Théâtre Nouvelle Comédie

Concours de projet d'architecture
à deux degrés en procédure ouverte
octobre 2009

RAPPORT DU JURY

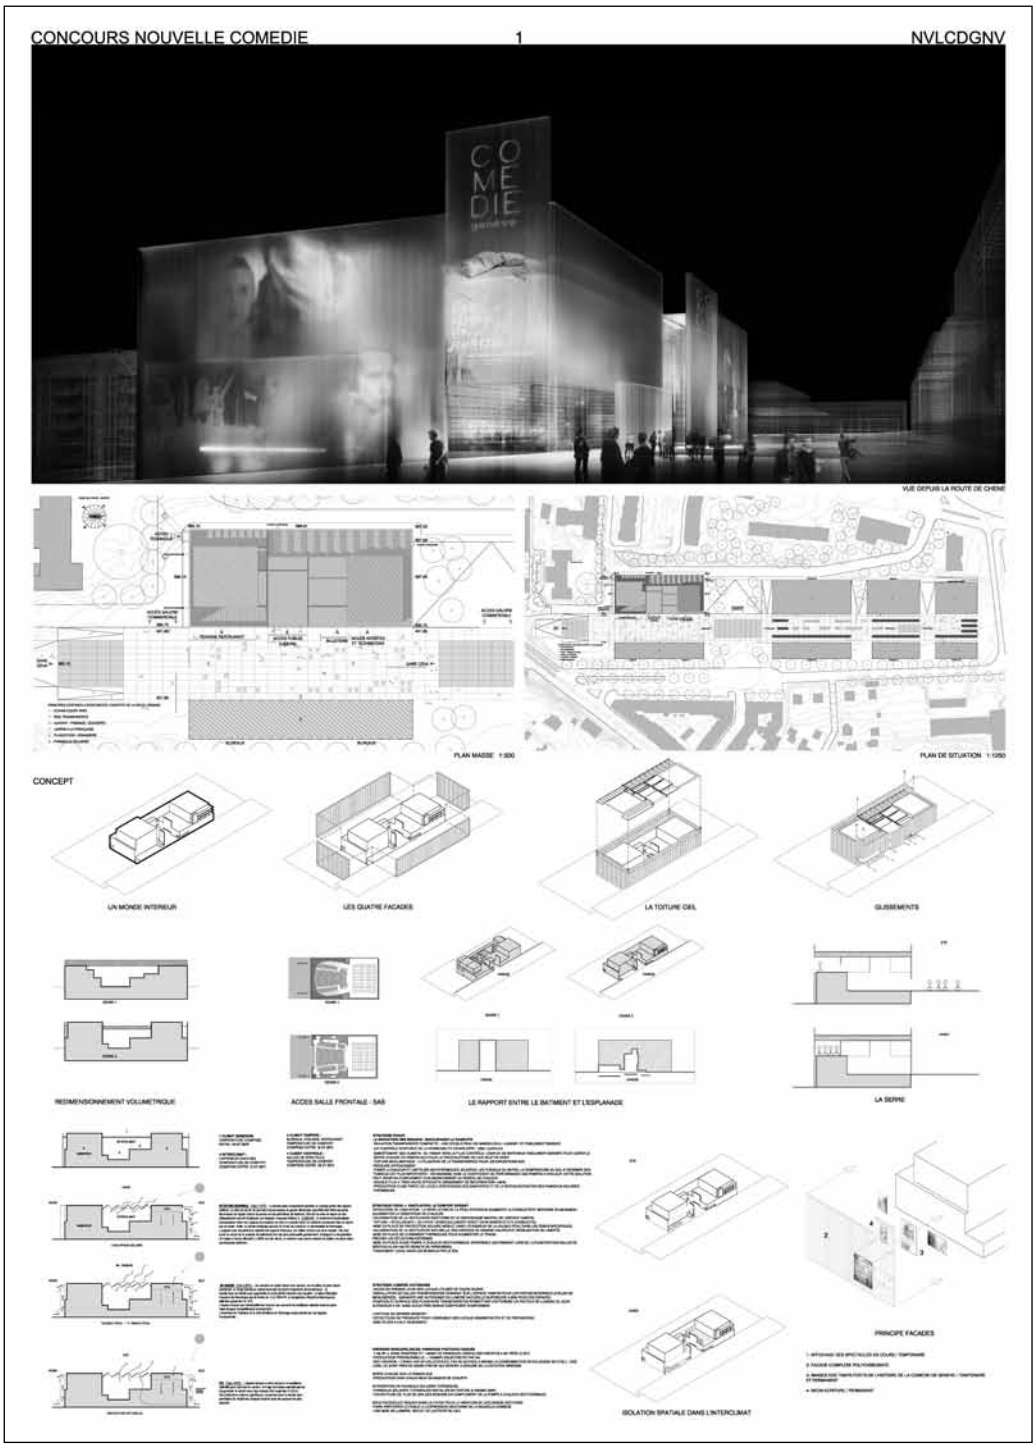
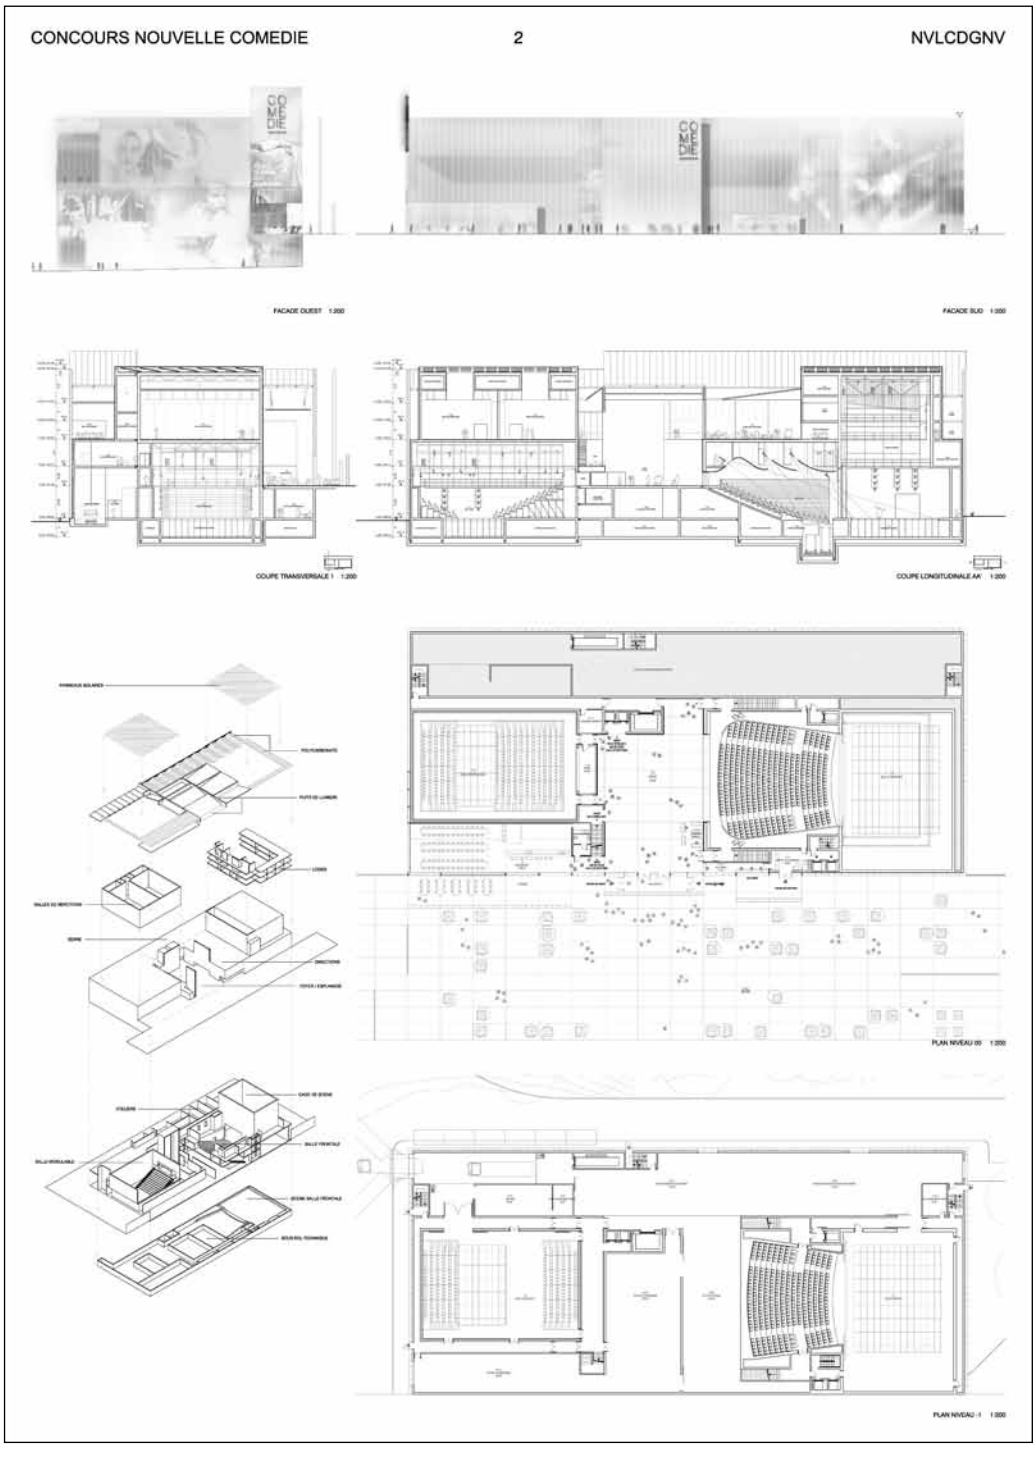
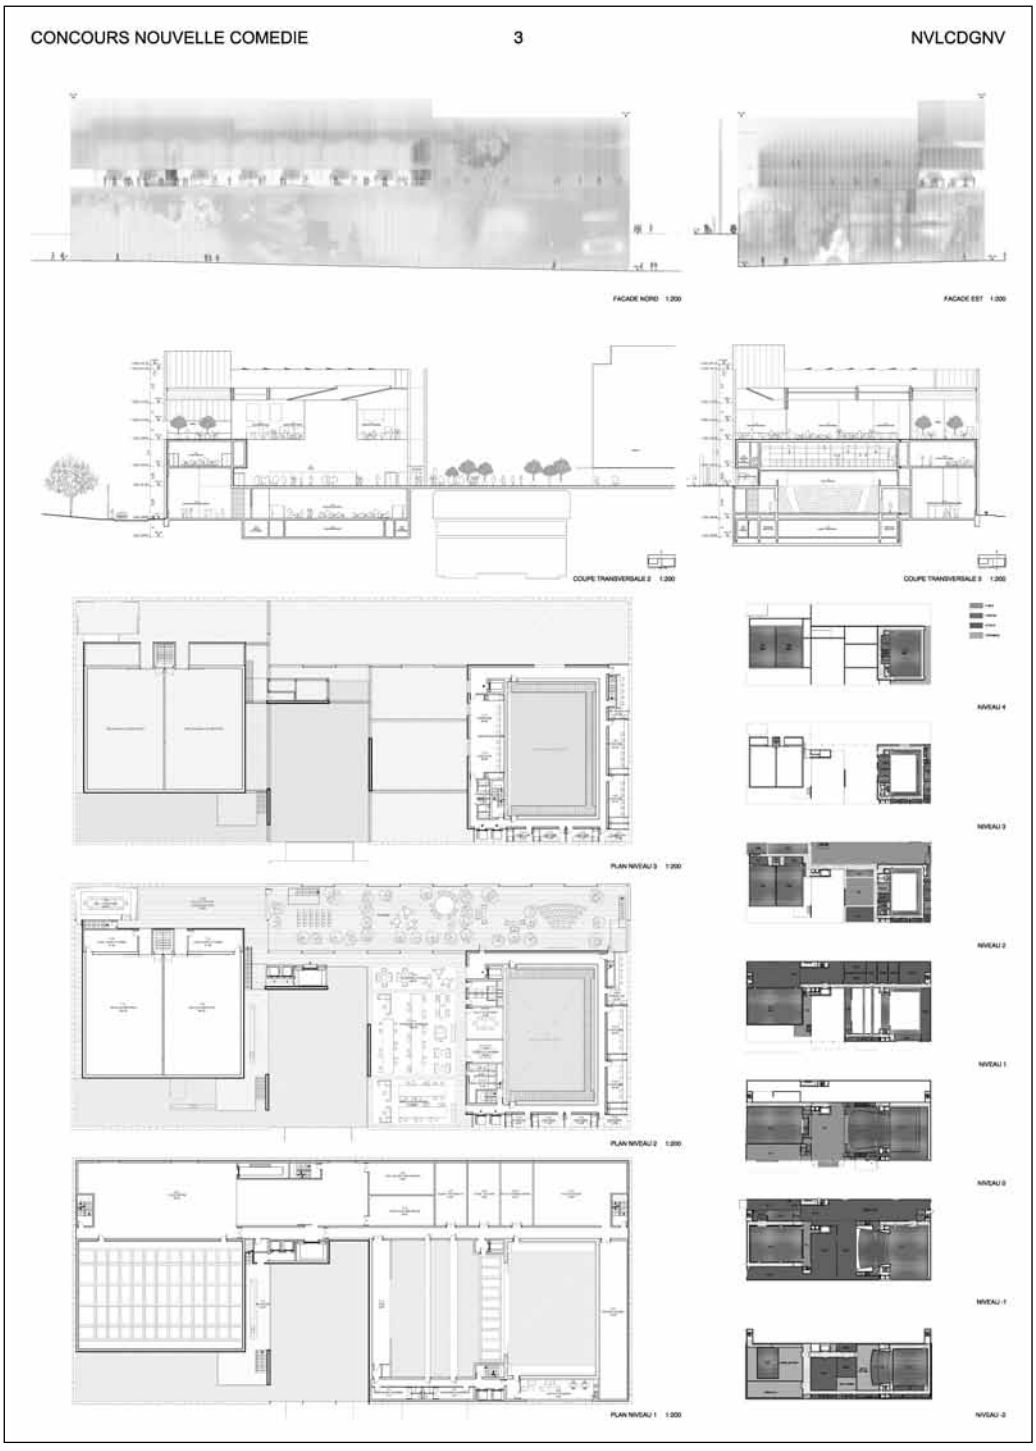
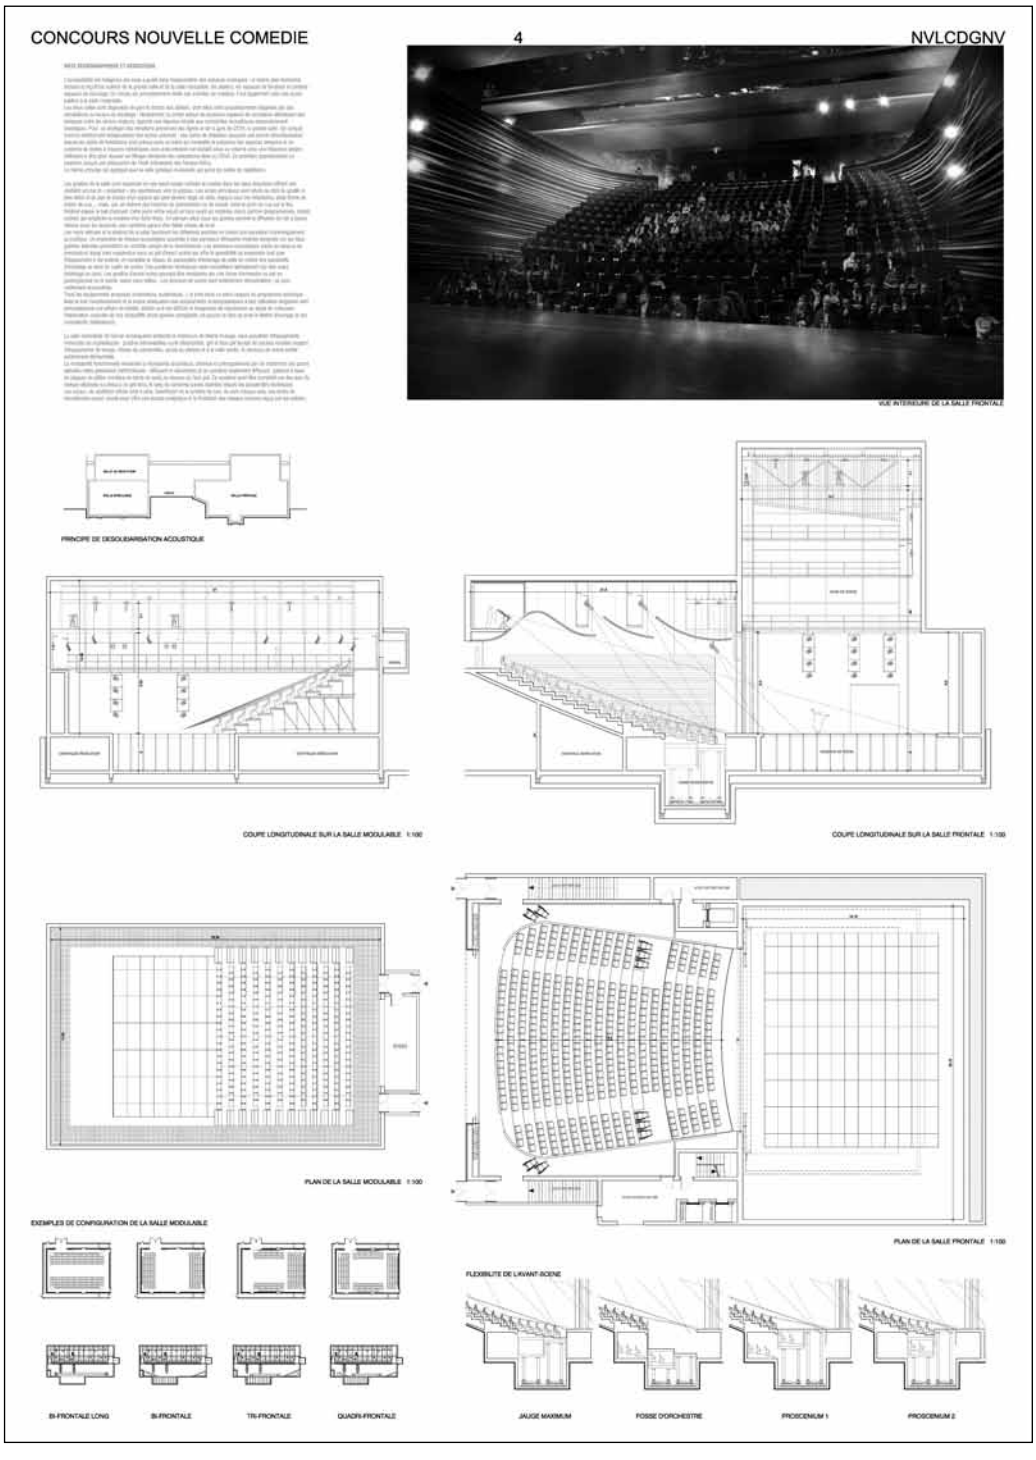
Le projet se pose comme un grand volume unitaire faisant face à l'esplanade publique. Son implantation est judicieuse et permet une bonne définition de l'espace public en prenant en compte les émergences du CEVA. La relation aux bâtiments futurs est clairement définie. Ainsi disposé, le bâtiment participe intelligemment à la définition et à la qualification spatiale de l'esplanade publique. Les flux piétons sont bien gérés et l'aménagement global proposé est cohérent.

Le hall public ainsi que le restaurant, disposés en relation directe avec l'esplanade, permettent une bonne relation entre le théâtre et la ville. L'ensemble est aisément appropriable et donne un caractère convivial au lieu. Le projet est clairement articulé autour d'un espace central majeur. La transparence depuis l'entrée au travers de cet espace jusqu'à la terrasse supérieure est appréciable.

Le jury regrette que l'organisation du programme présente des difficultés pour les utilisateurs et ne répond pas à certains points du cahier des charges. L'aménagement de l'administration du théâtre en espace collectif au centre du plan est inadéquat. Les ateliers placés en sous-sol sans lumière naturelle n'offrent pas des conditions de travail acceptables. Pourtant, ces espaces sont des lieux importants accueillant un grand nombre de personnes participant pleinement à la création des spectacles.

Des propositions argumentées ont été formulées pour répondre aux critères de développement durable. L'analyse des paramètres économiques situe ce projet dans la partie basse des évaluations. Le concept architectural proposé participe à conforter cette analyse.

concours nouvelle comedie 01
scènepublique

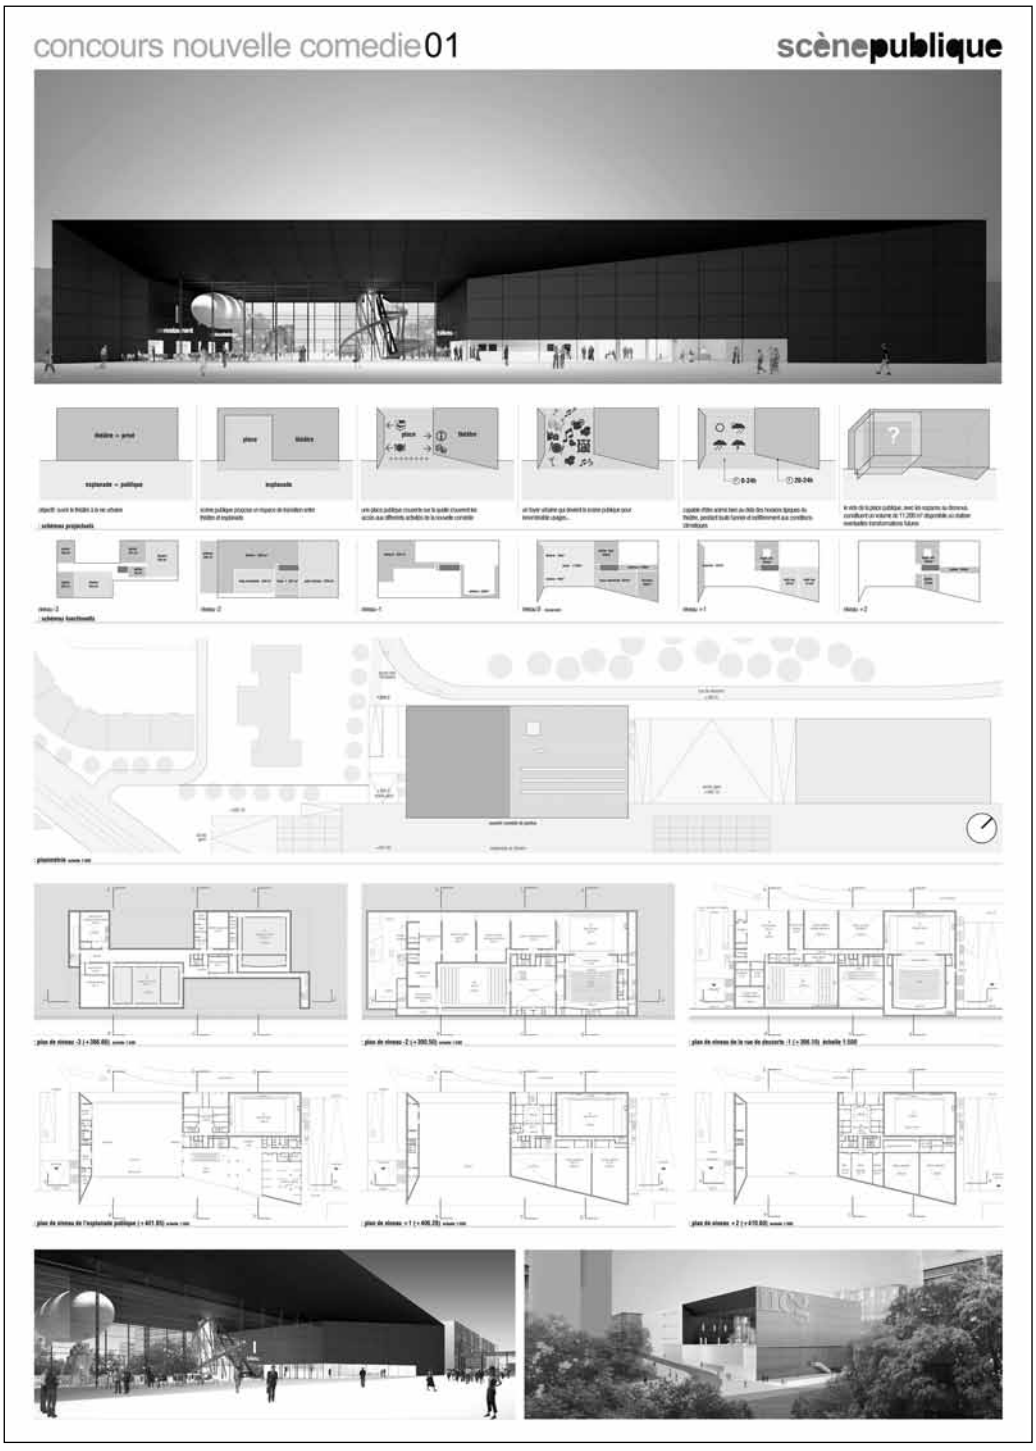
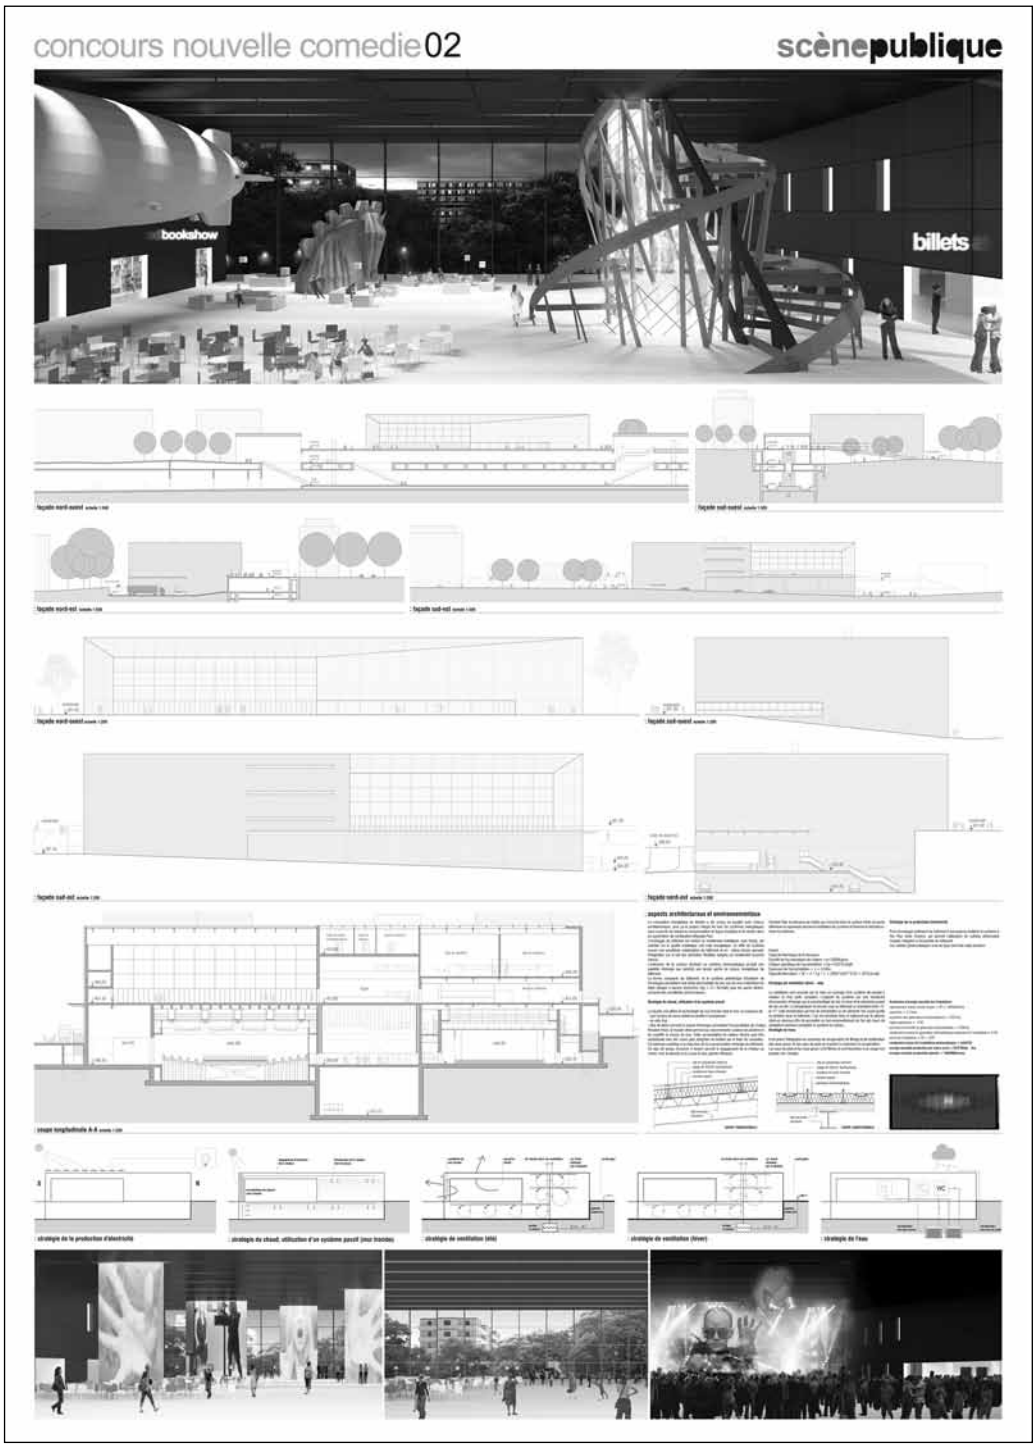
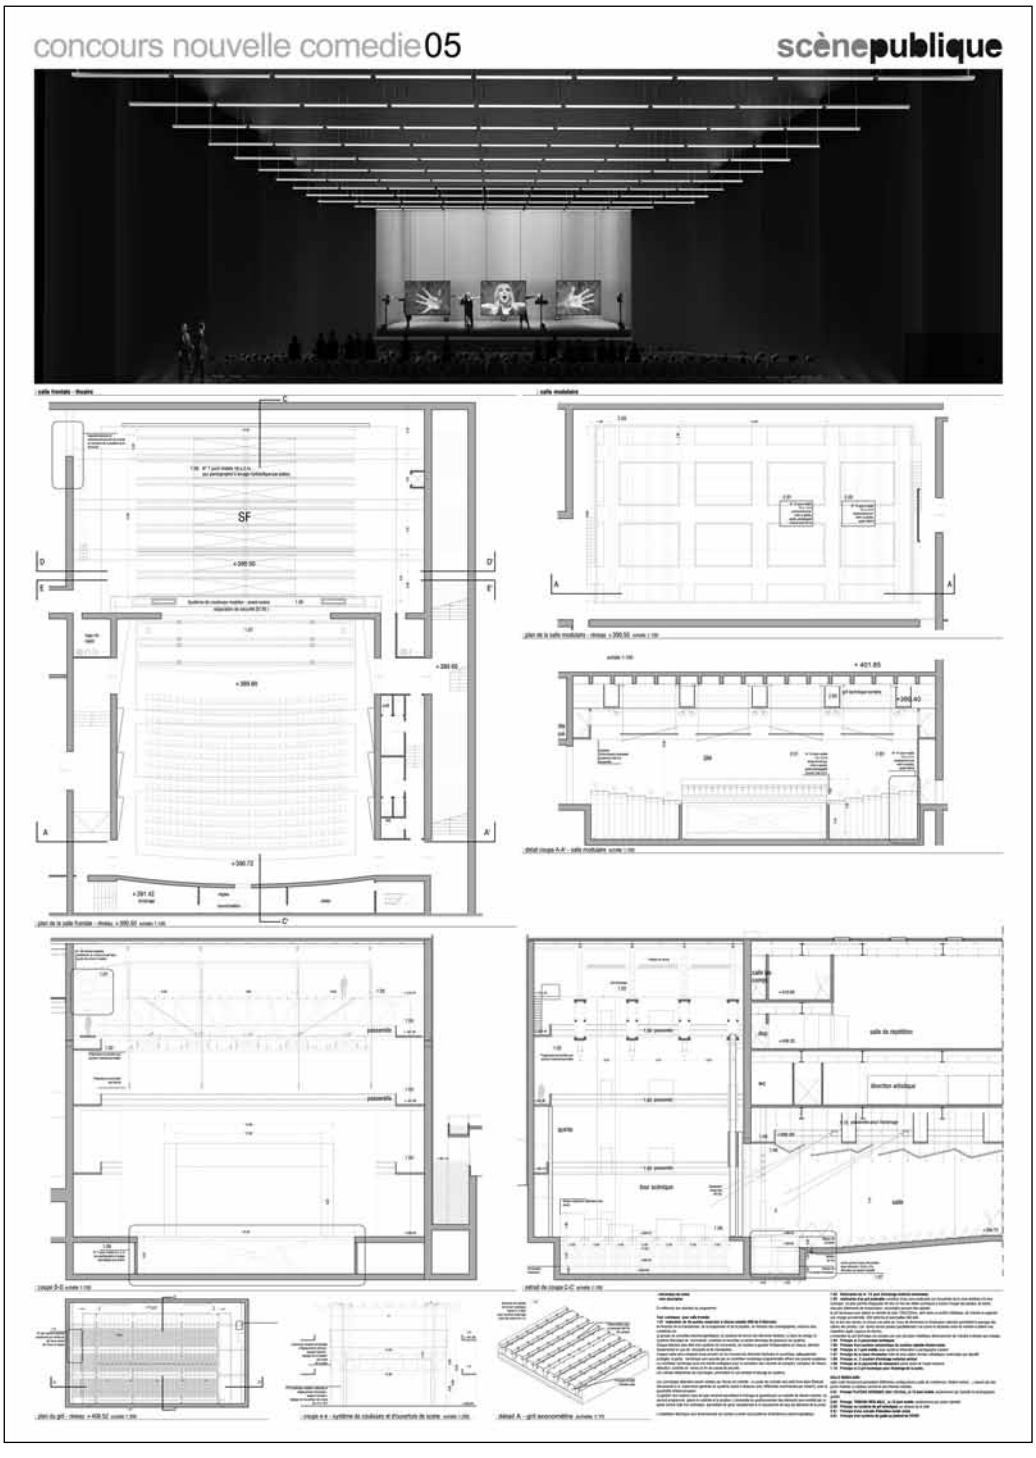
Le concept du projet valorise avec habileté l'espace public de l'esplanade. Sa prise en compte en dilatant cet espace dans la volumétrie du projet permet de hiérarchiser avec qualité des espaces distincts (esplanade, espace public couvert, hall, foyer). Le concept de transparence mis en scène dans ce projet est de très grande qualité et participe avec force à la valorisation de l'esplanade comme espace public.

Sur le plan urbanistique, cette relation institution–ville, que propose ce projet, a été très appréciée par le jury. Le foyer, espace majeur du projet, est conçu comme un véritable prolongement couvert de l'esplanade. Il est à la fois entrée et espace de représentation de l'institution. Il abrite le restaurant, la billetterie et l'accès au théâtre. Sa configuration et sa dimension le rendent facilement appropriable pour d'autres manifestations culturelles.

La matérialité proposée pour l'image de ce projet est convaincante et a été très appréciée. L'accessibilité pour le public à la salle principale et à la salle modulable a été jugé peu conviviale. Sur le plan scénographique, la pente proposée pour la salle n'est pas optimum.

L'organisation fonctionnelle des activités a bien été prise en compte. Un manque d'éclairage pour certains ateliers a été relevé. L'accès des camions de livraison et les flux de distribution n'ont pas convaincu.

Les aspects environnementaux ont fait l'objet d'une approche didactique intéressante. L'analyse des paramètres économiques situe ce projet de qualité dans la catégorie basse des évaluations. Le concept urbanistique et architectural proposé participe à conforter ce constat.
